Ingresso a Verona da Nord

Quadruplicamento linea ferroviaria Verona - Fortezza

OSSERVAZIONI

Comune di Verona

Figura 49 – NV14 – Stralcio planimetrico su rilievo Corso Milano

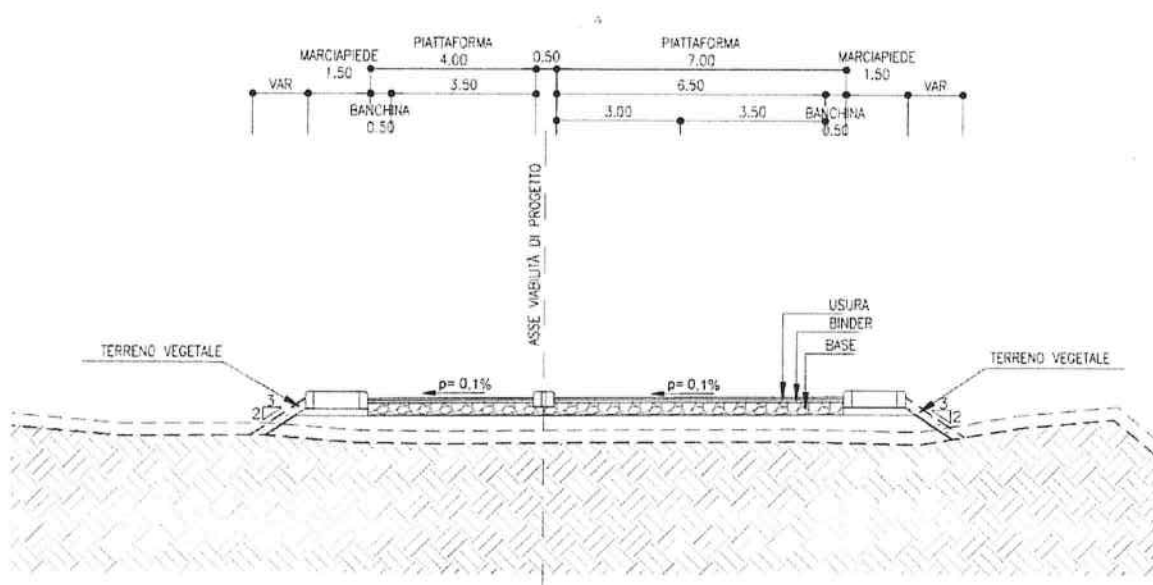
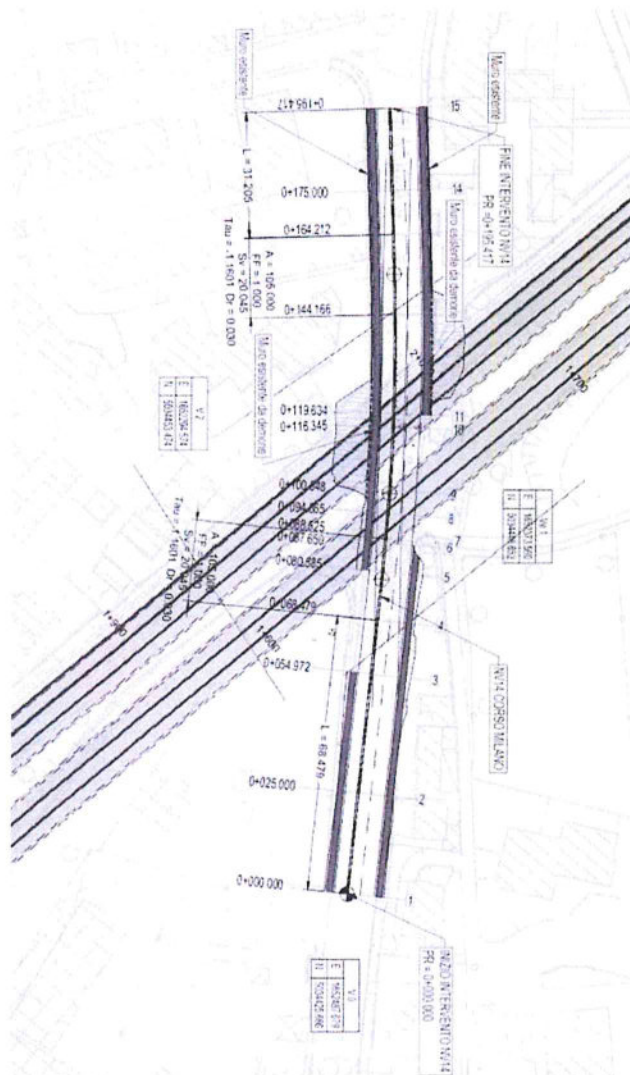
2. Interferenza Corso Milano (NV14)

Prevedere una pista ciclabile la nord, che colleghi la rotatoria di Croce Bianca con la pista ciclabile di Corso Milano con particolare attenzione all'interferenza di Via Fava (Allegato II)

(NV14) Corso Milano:

Mantenimento di almeno una corsia per senso di marcia durante l'esecuzione dei lavori, ad eccezione di lavorazioni notturne o nel periodo luglio-agosto.

Figura 51 – NV05 – Stralcio planimetrico su rilievo di Via L.Fava

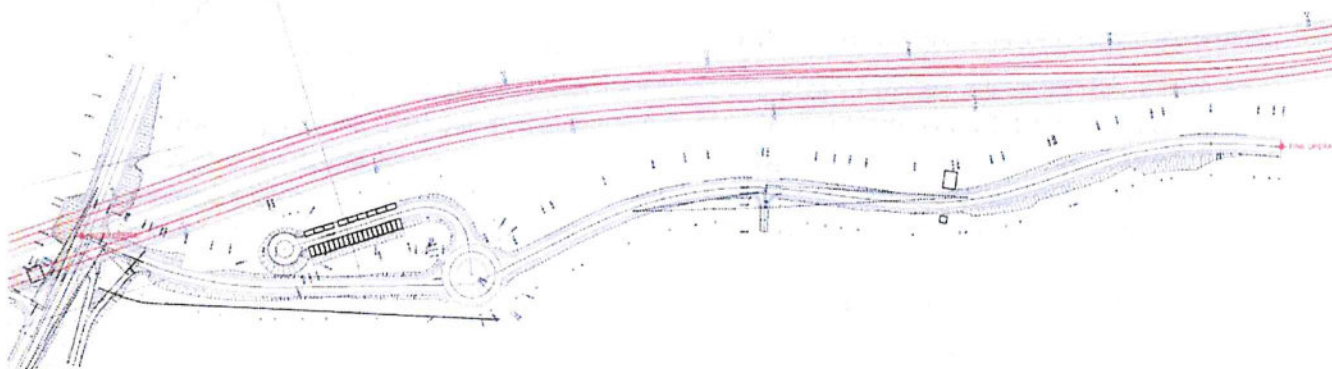
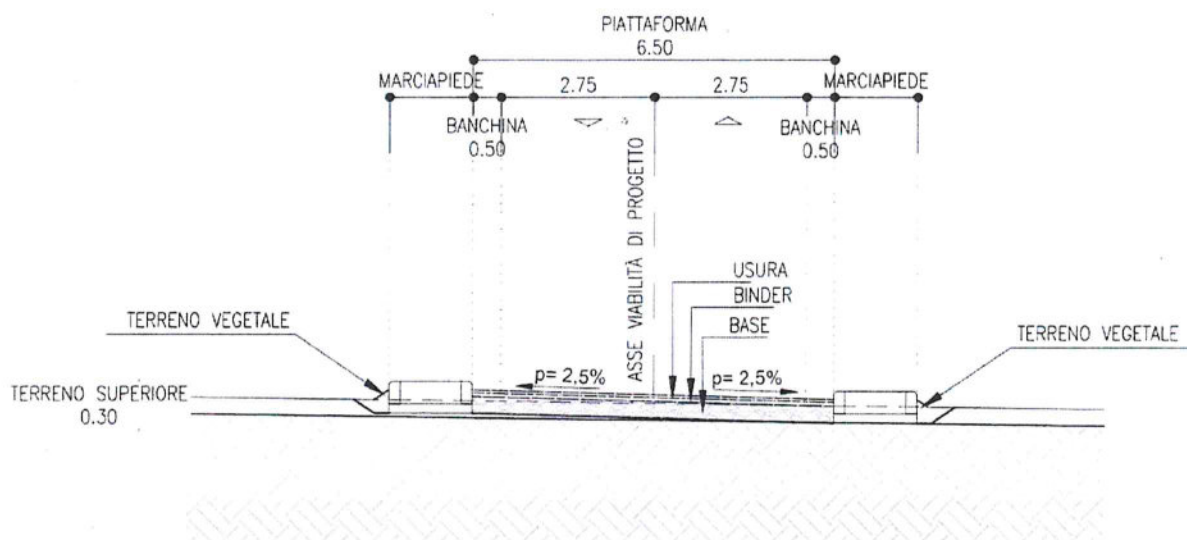
3. Interferenza Via Lorenzo Fava (NV05)

Prevedere una pista ciclabile lungo Via Fava (Allegato II)

(NV05) Via Fava:

Il nuovo tratto stradale di via Fava cade all'interno del piano urbanistico attuativo convenzionato n. 722-04 della ditta CEMS srl, le cui opere, comprendenti un parcheggio P2 ad uso pubblico, sono già state realizzate pertanto occorre tener conto di tal interferenza. Compatibilmente con i vincoli esistenti, la sede stradale dovrà prevedere due corsie di larghezza pari ad almeno 3m ciascuna oltre a relative banchine.

Figura 42 – NV03 – Stralcio planimetrico su rilievo Via Casarini

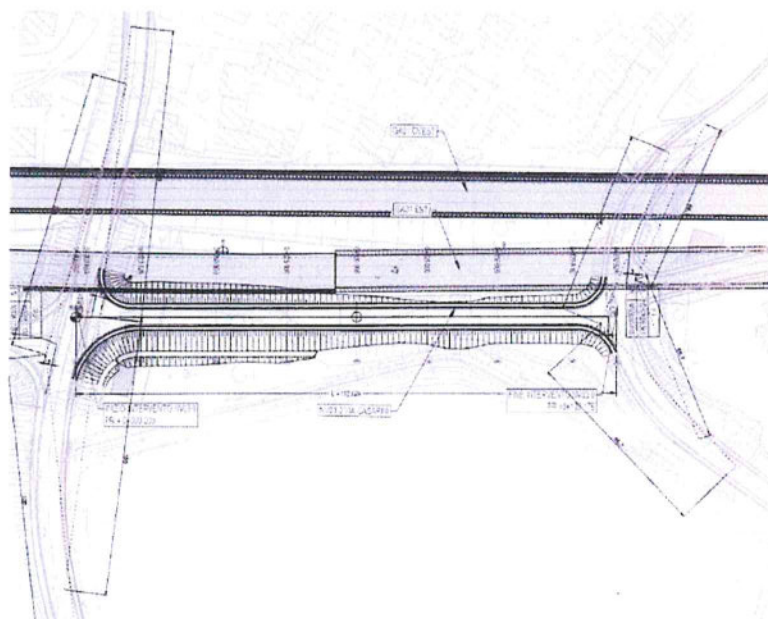
4. Interferenza Via Casarini (NV03)

Per la nuova sede stradale prevedere anche un percorso ciclabile (Allegato III).

(NV03) Via Casarini:

Compatibilmente con i vincoli esistenti, la sede stradale dovrà prevedere due corsie di larghezza pari ad almeno 3m ciascuna oltre a relative banchine.

Figura 39 – NV02.1 – Stralcio planimetrico su rilievo Via Sogare

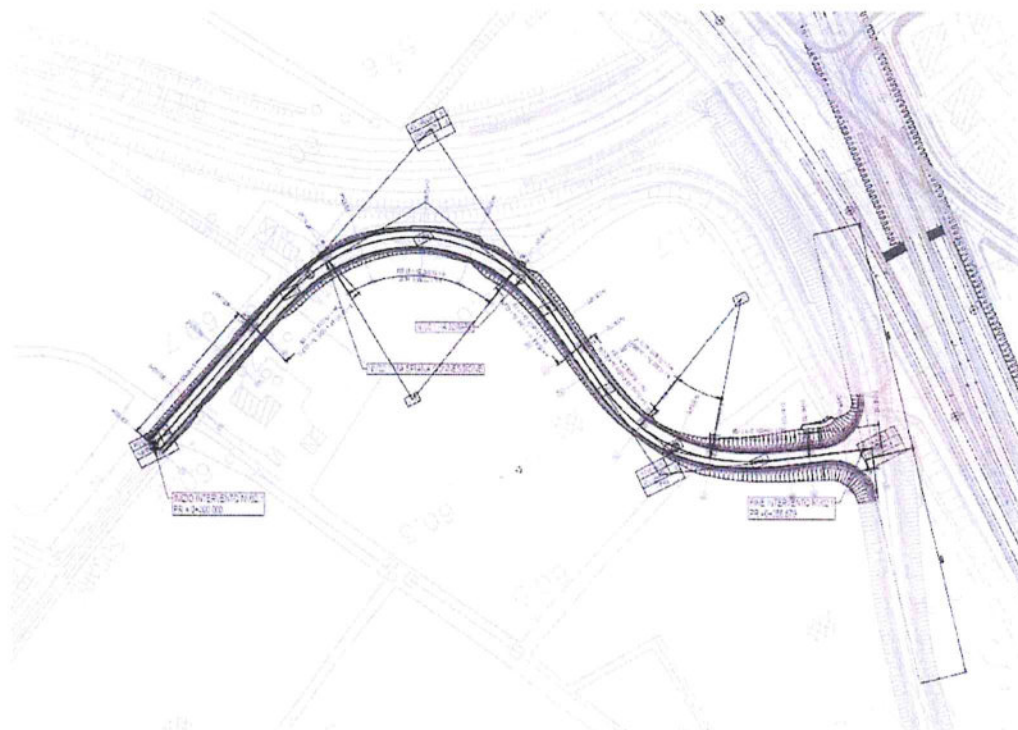
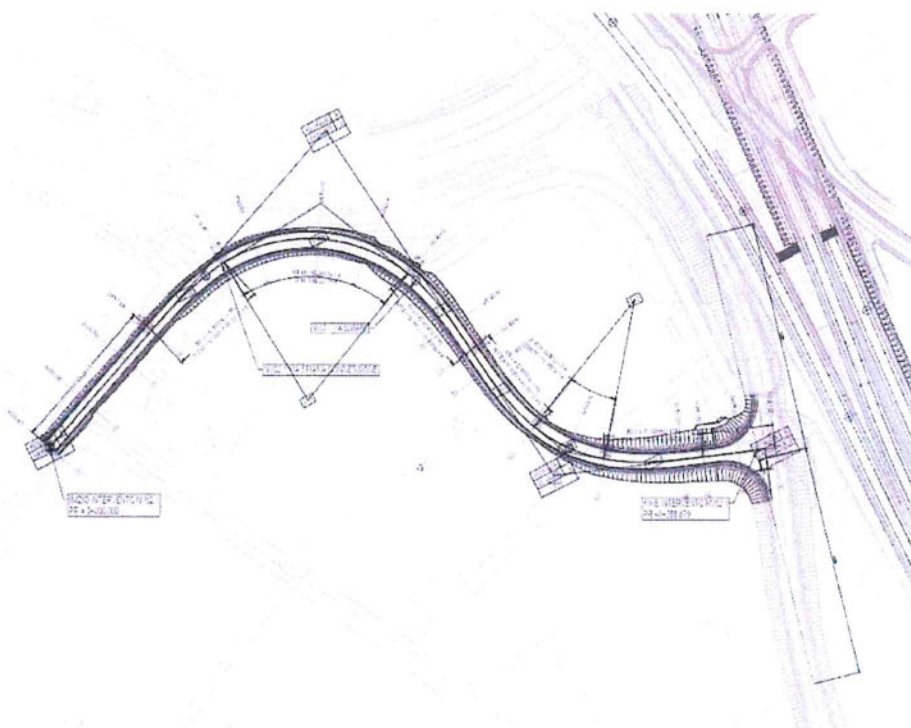
7. Adeguamento Via Sogare (NV02.1)

Prevedere un percorso ciclabile (Allegato V)

(NV02.1) Adeguamento Via Sogare:

Compatibilmente con i vincoli esistenti, la sede stradale dovrà prevedere due corsie di larghezza pari ad almeno 3m ciascuna oltre a relative banchine.

Figura 41 – NV11 – Stralcio planimetrico su rilievo Via San Marco.

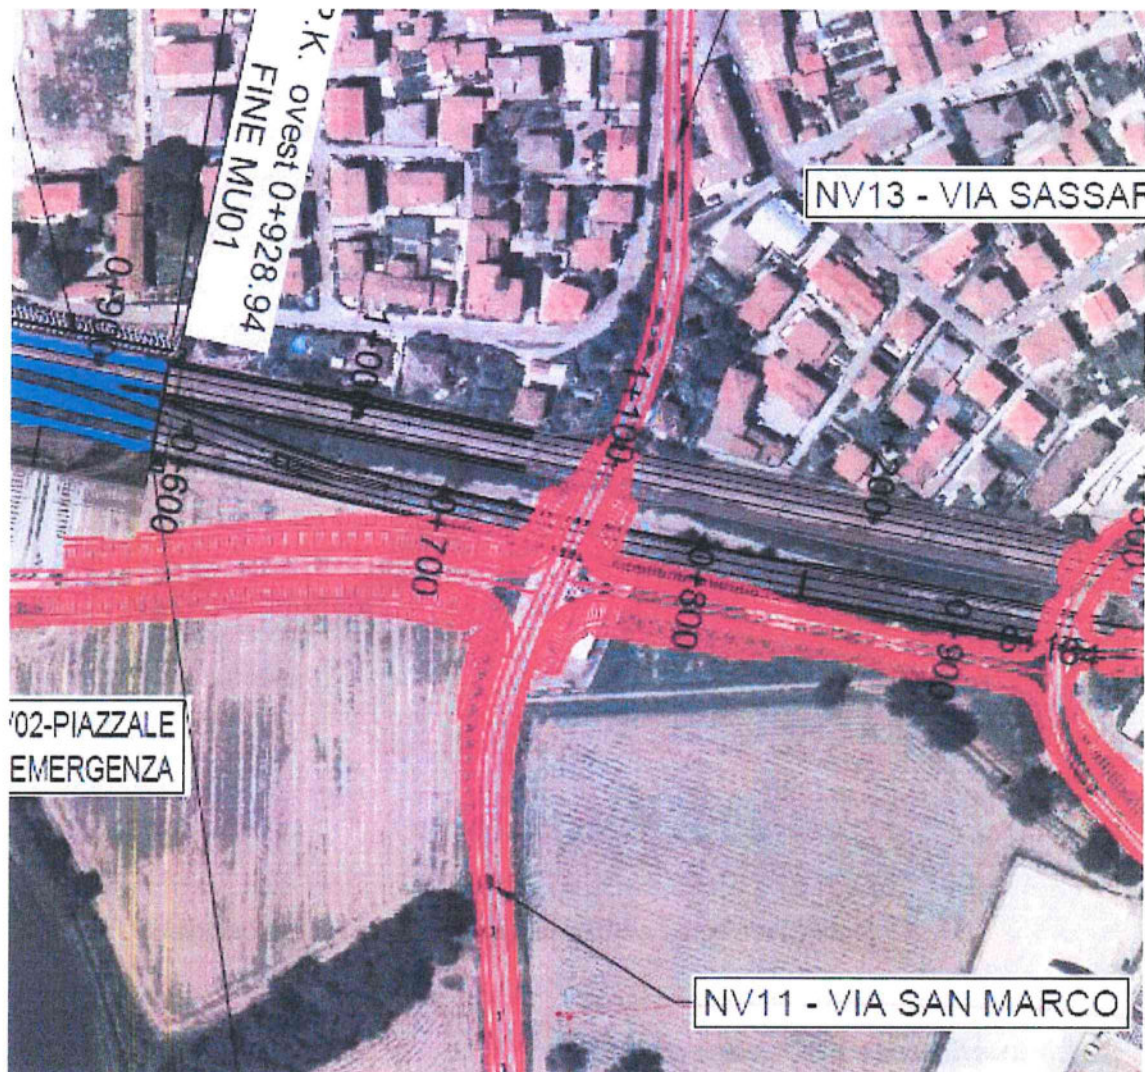
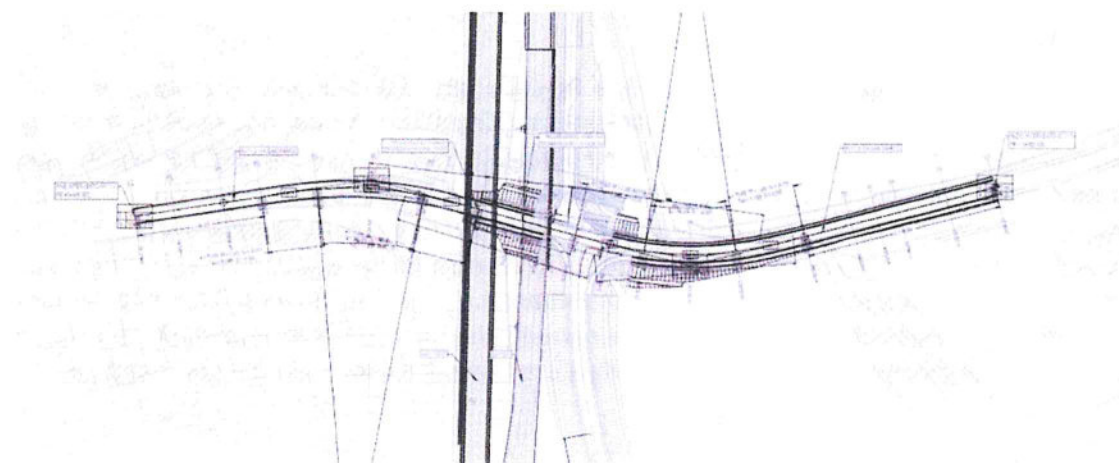
5. Interferenza Via San Marco (NV11)

Prevedere anche un percorso ciclabile lungo la nuova sede stradale (Allegato IV)

(NV11) Via San Marco:

Realizzazione di un collegamento ciclopedonale che dal lato est ferroviario di Via San Marco colleghi al quartiere di San Massimo (da valutarsi percorso ciclabile Via San Marco, Via Spianà, via Brigata Sassari, San Massimo).

Figura 38 – Stralcio planimetrico su rilievo Via della Spianà definitiva

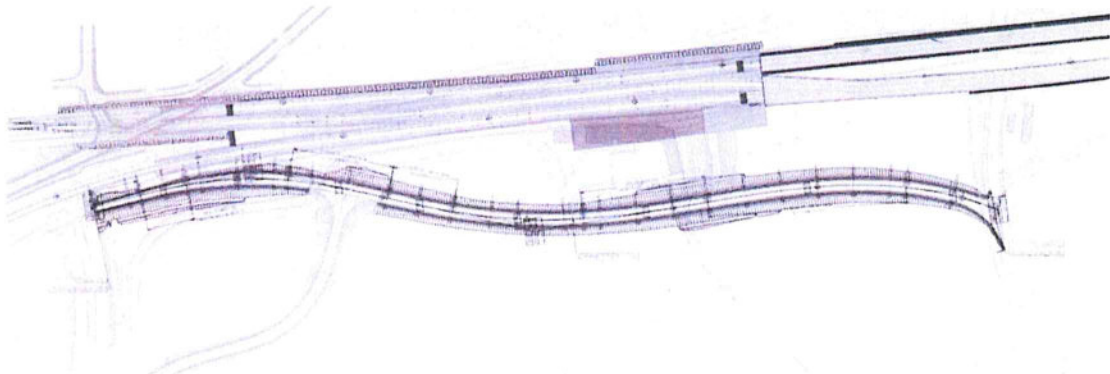
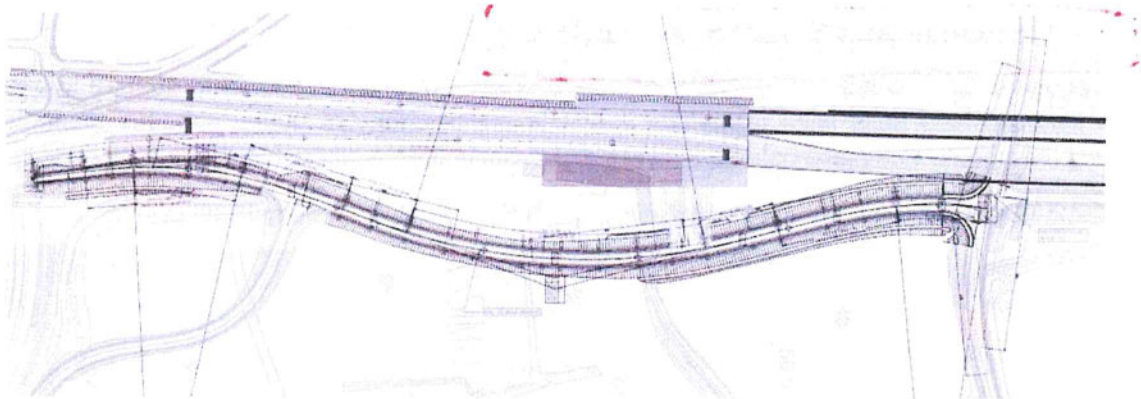
6. Interferenza Via della Spiana' (NV02)

Prevedere anche un percorso ciclabile lungo la nuova sede stradale (Allegato V)

(NV02) Adeguamento Via della Spianà:

Valutazione della fattibilità di allargamento della sezione stradale della Via Spianà per tutta la sua lunghezza, dall'intersezione con Via Albere, fino alle PK 0+100 compreso il sovrappasso sulla tangenziale T4-T9, con corsie pari a 3,5 m oltre alle banchine.

Figura 99 - Ubicazione dei cantieri

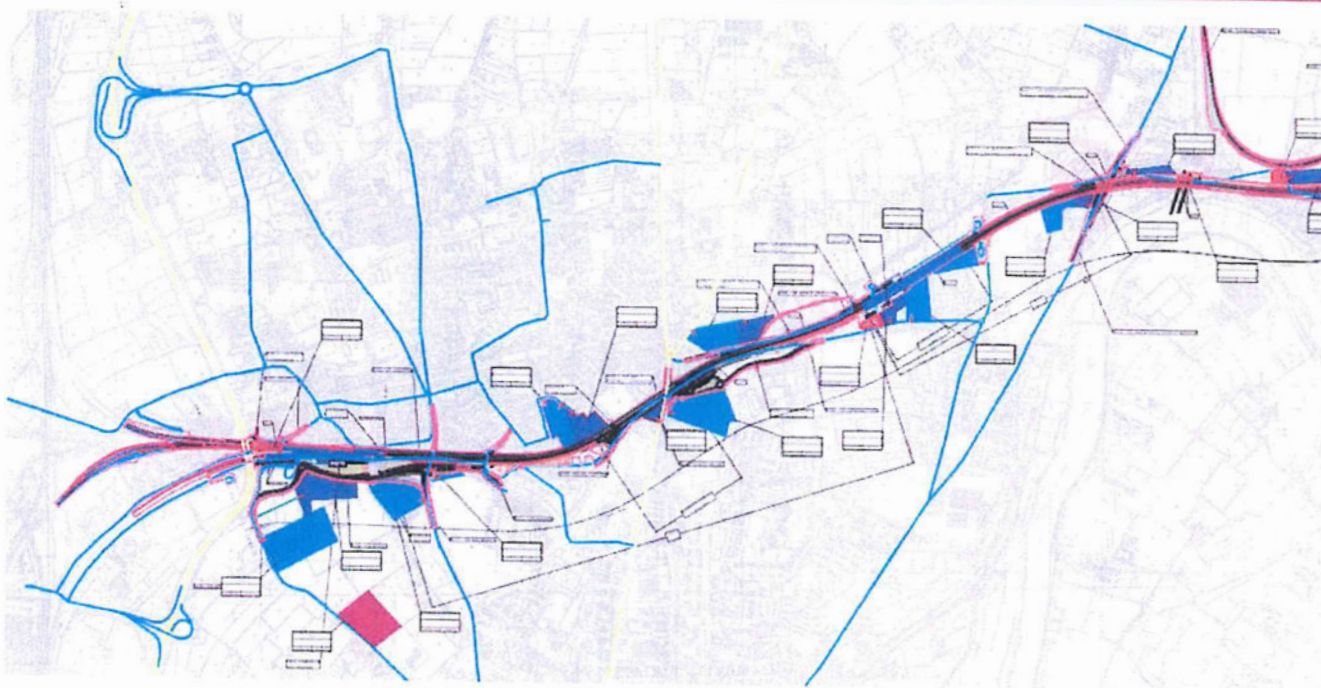
9. La fig. 99- ubicazione dei cantieri pag. 128 della "Relazione di Progetto Lotto 4 ingresso a Verona da Nord" non è coerente con quanto indicato nelle **tavole 5 e 6** degli "Elaborati e documentazione di progetto-Espropri-Tavole relative al piano particellare di esproprio, Comune di Verona" in quanto nella "figura 99-ubicazione dei cantieri" sono indicate delle aree di cantiere/ stoccaggio non più previste nelle tav.5 e 6.

Si chiede pertanto di rivalutare, in **alternativa all'utilizzo del parco dell'Amicizia** in Via della Fratellanza a San Massimo, tali aree già previste nella fig. 99- ubicazione dei cantieri pag. 128 della "Relazione di Progetto Lotto 4 ingresso a Verona da Nord" (Allegato VI)
